【改善箇所説明図】

【基準不適合箇所】

【改善措置の内容】

車両上面図（アクスルオシレーション部）

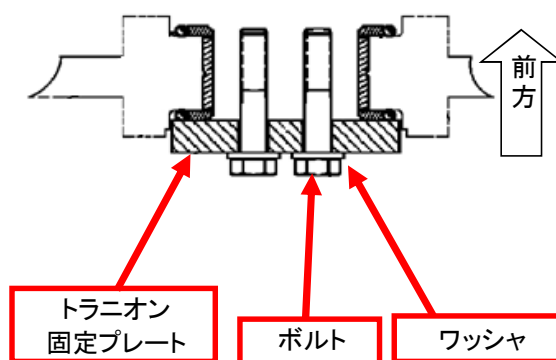
車両後方下部に搭載するリアアクスルオシレーション部のトラニオン固定ボルトに取り付けられるワッシャ。ワッシャを組み付けずにボルトが締め付けられている可能性がある。

ショベルローダの製作工程における作業が不適切であったため、リアアクスルのトラニオン固定プレートを取り付けるボルトにワッシャが組み付けられていないものがある。そのため、そのままの状態で使用を続けると、ボルトのトルクが緩み、ボルトの折損や脱落が発生し、トラニオンがフレームから脱落するおそれが生じる。

全車両、当該部位のワッシャ有無を点検する。

点検の結果、ワッシャが組み付けられていなかったものは、新品のボルト、トラニオン固定プレートに交換しワッシャを組み付ける。
